廃炉発官R3第223号
令和4年3月1日

福島第一原子力発電所 特定原子力施設に係る実施計画 変更認可申請書の
一部補正について

○福島第一原子力発電所 特定原子力施設に係る実施計画

増設多核種除去設備の前処理設備改造工事について、審査の進捗を踏まえ、下記の通り補正を行う。

図-3 多核種除去設備の系統構成図

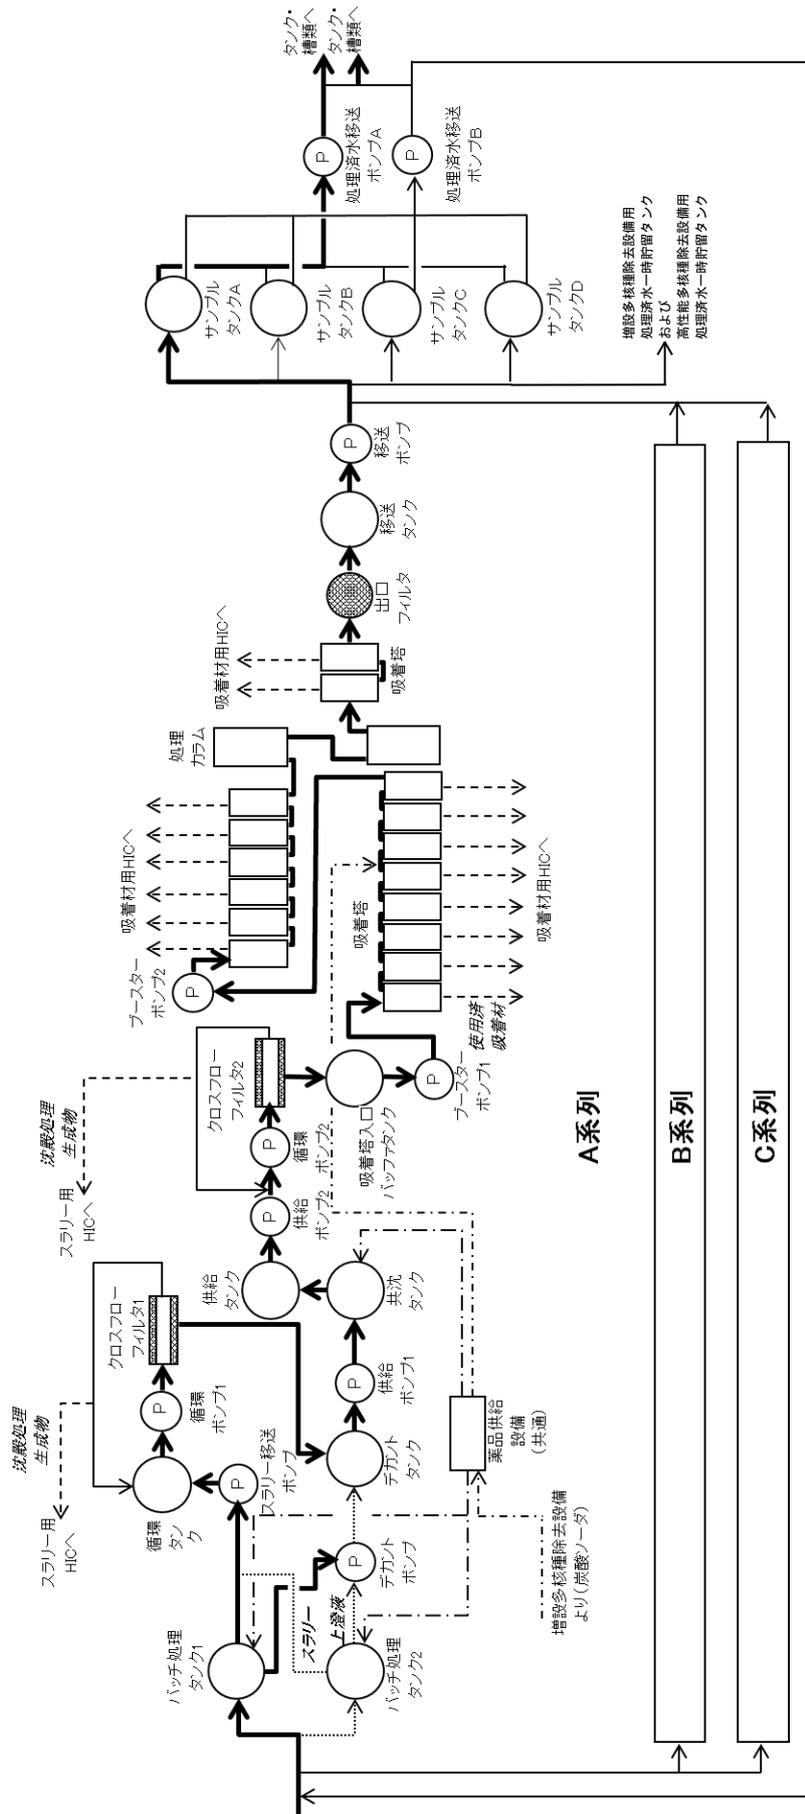
- ・移送配管の設置に伴う系統構成図の変更

図-1 配管概略図 (1/18)

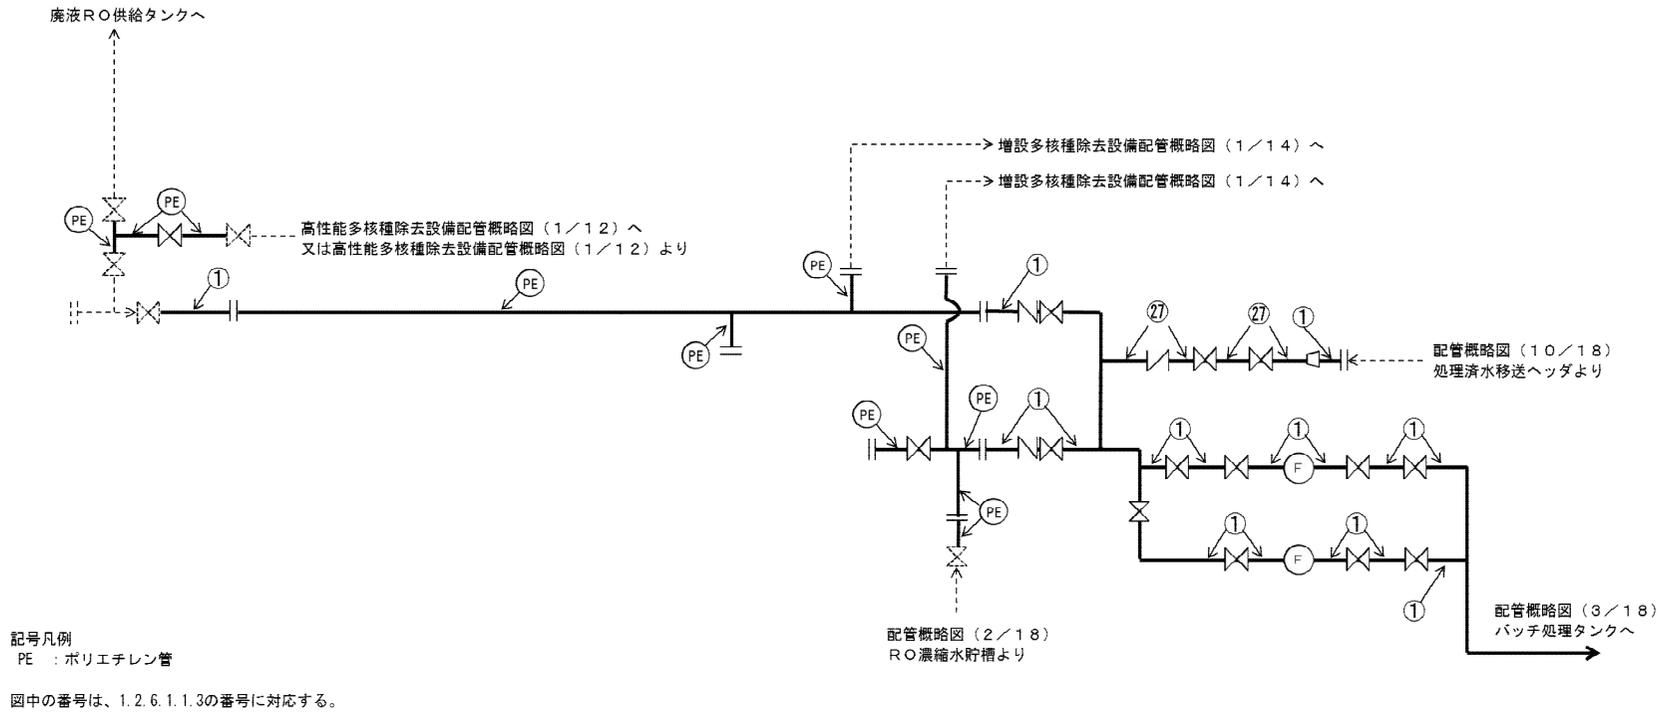
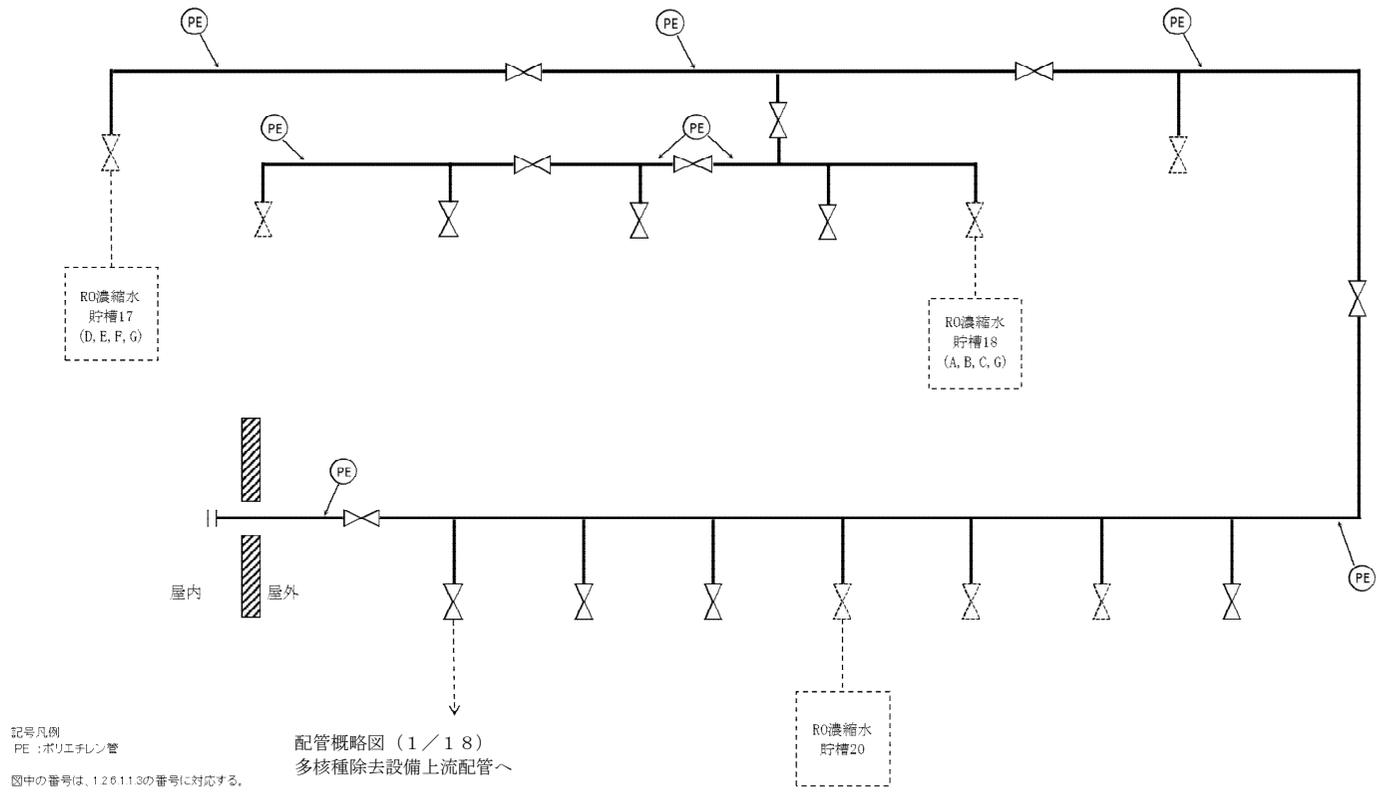
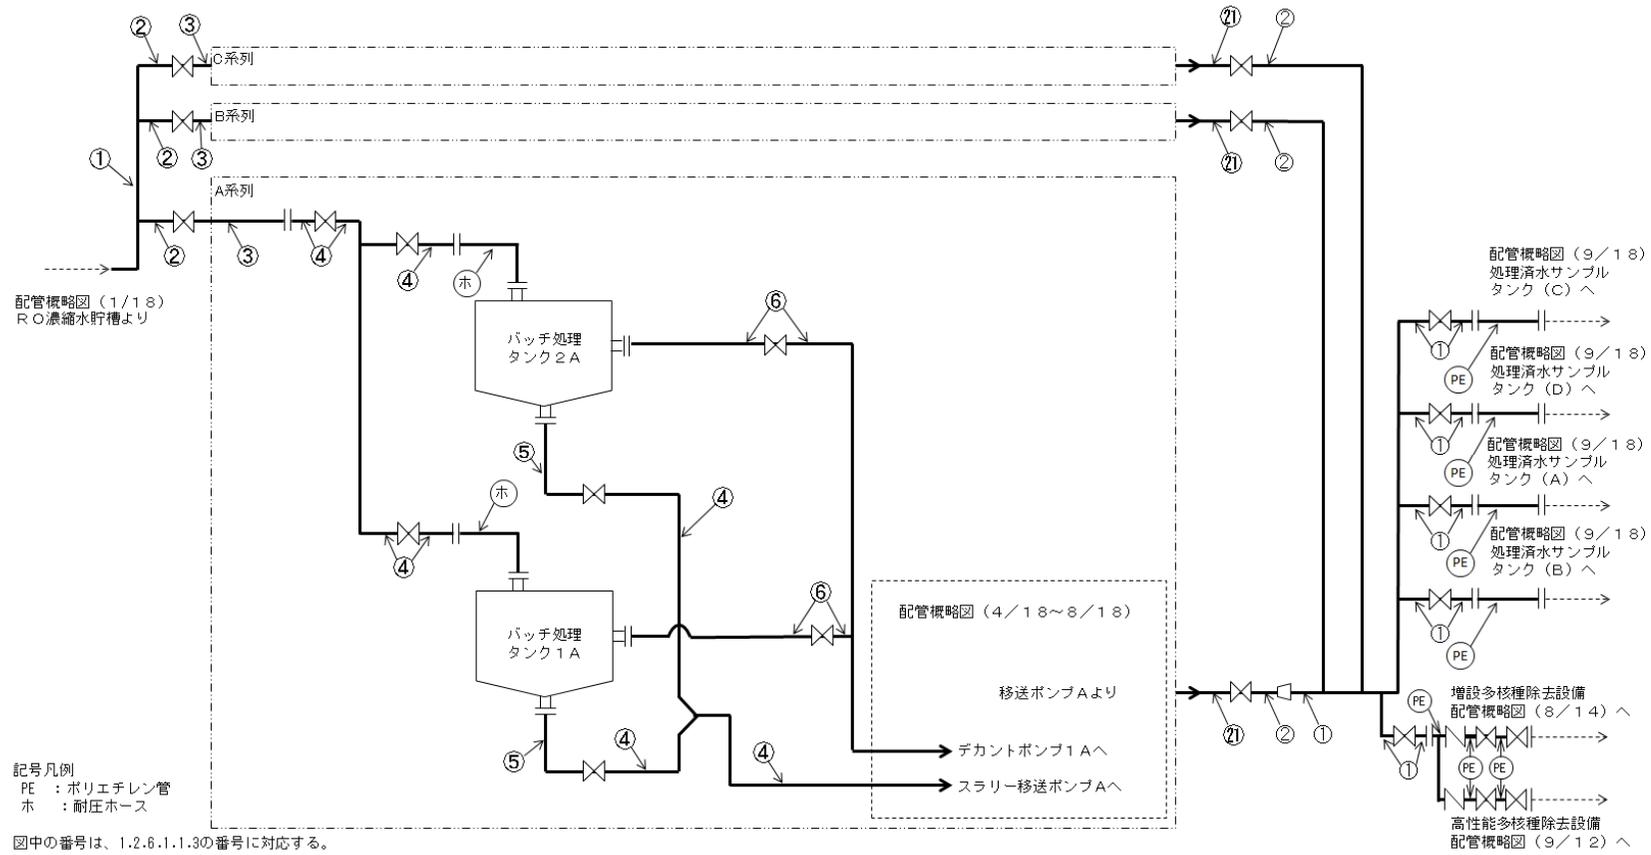
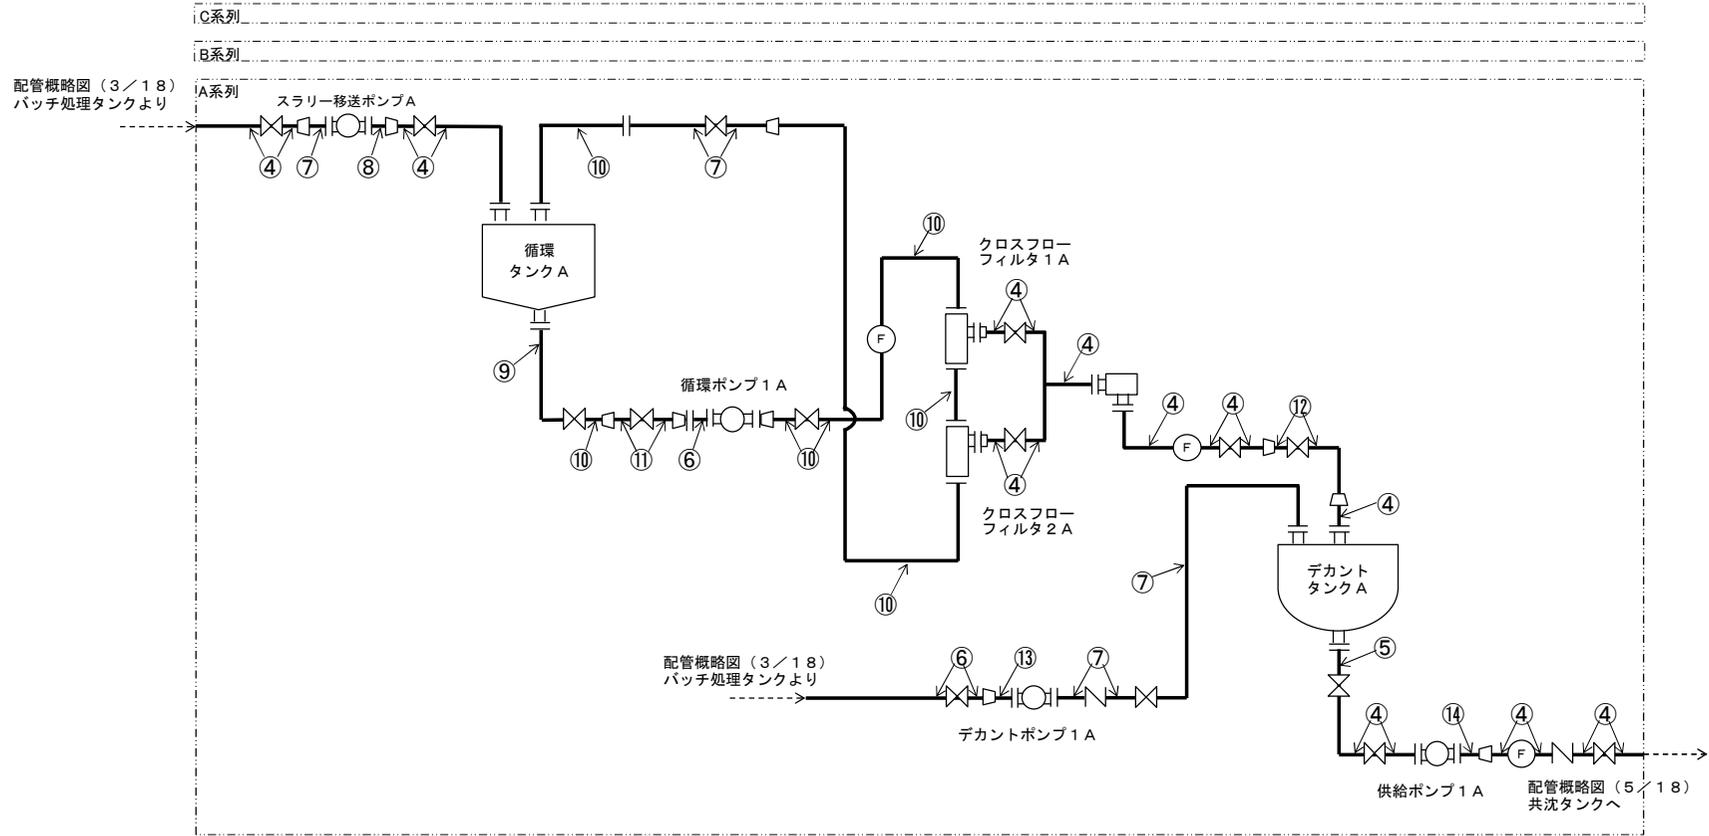
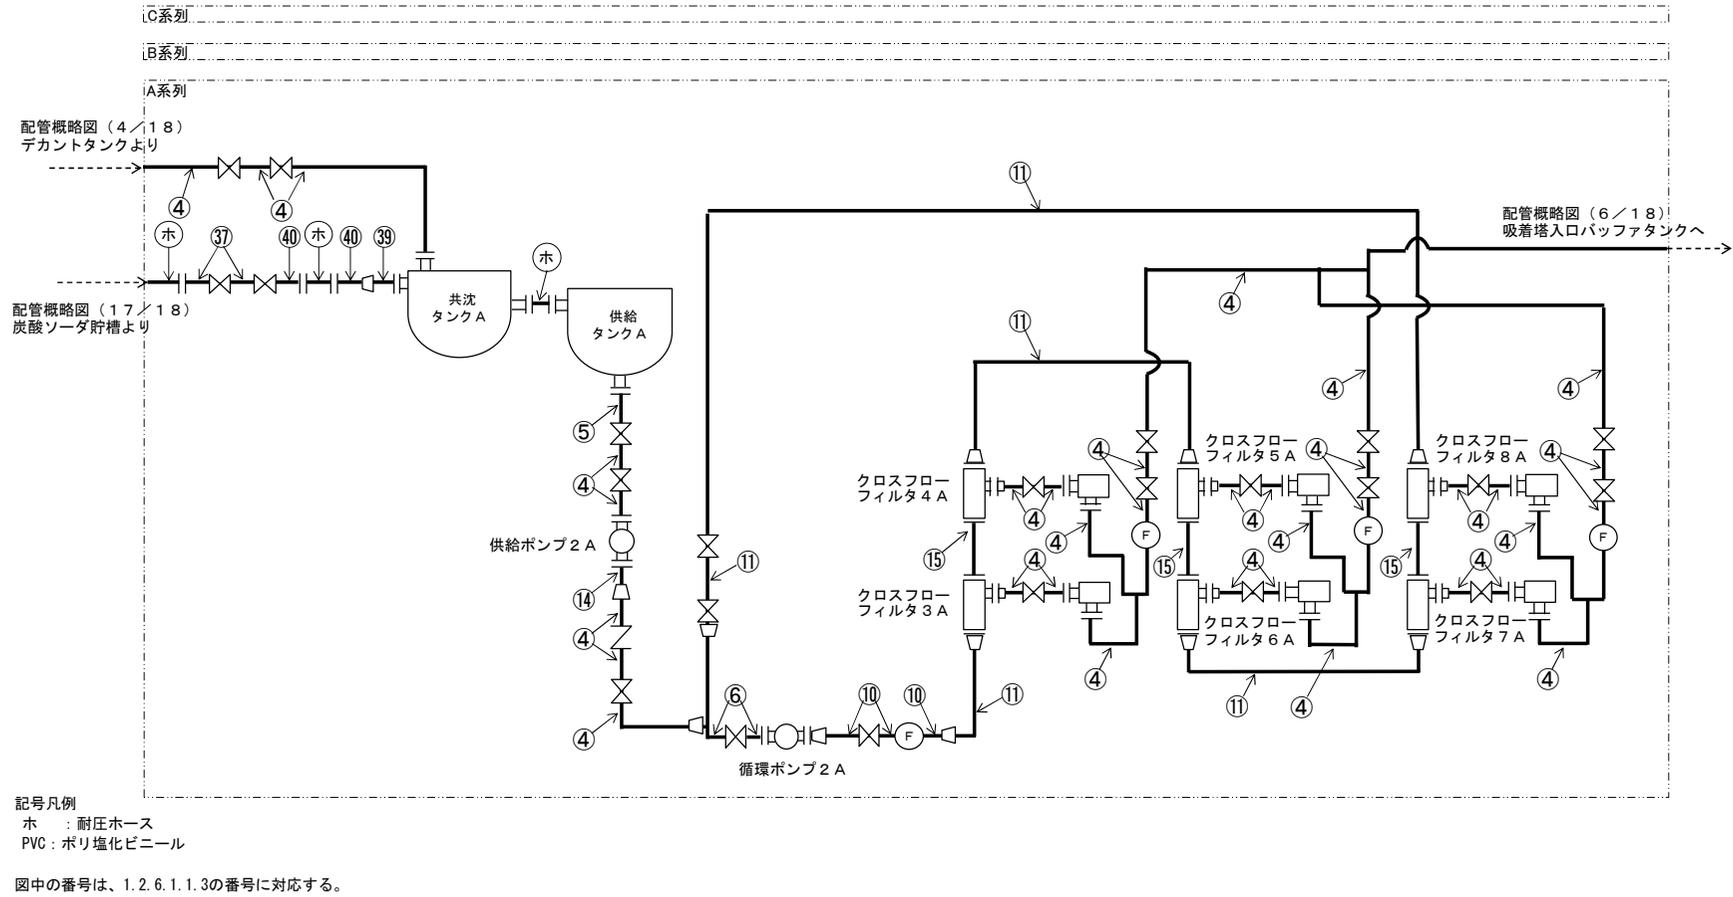
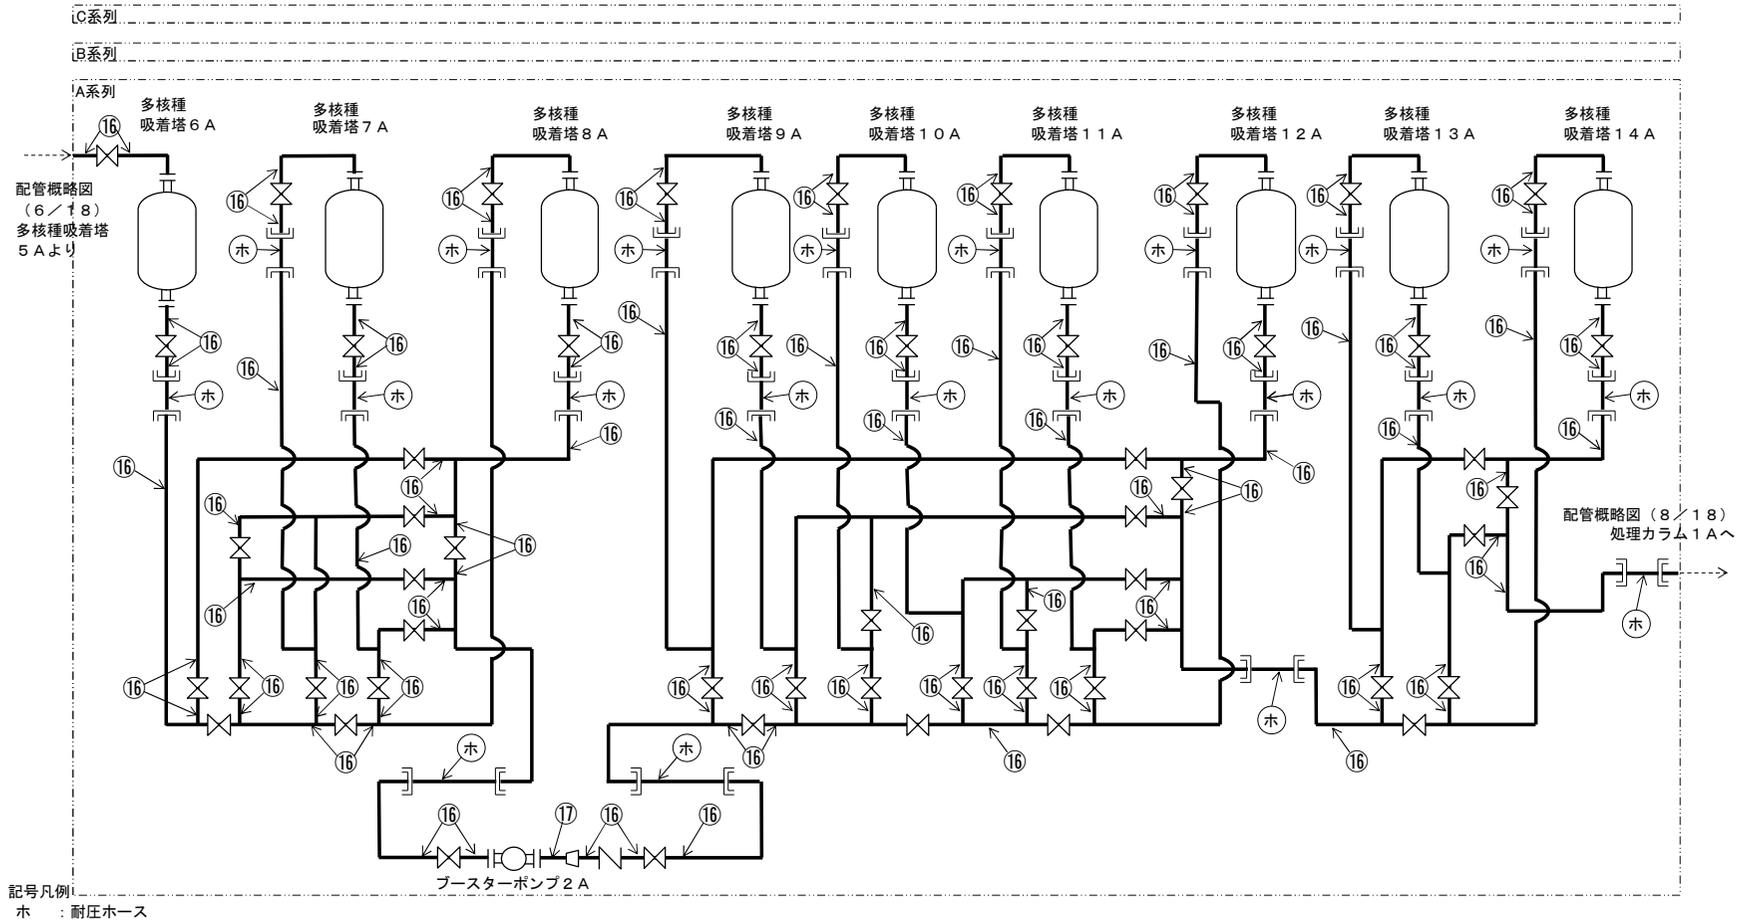
- ・令和3年9月8日の原子力規制委員会で示された耐震設計における耐震評価方針の見直しによる変更
- ・移送配管の設置に伴う耐震評価の変更及び配管概略図の変更
- ・耐震クラスの設定について新規記載
- ・原規規発第2111054号にて認可された実施計画の反映
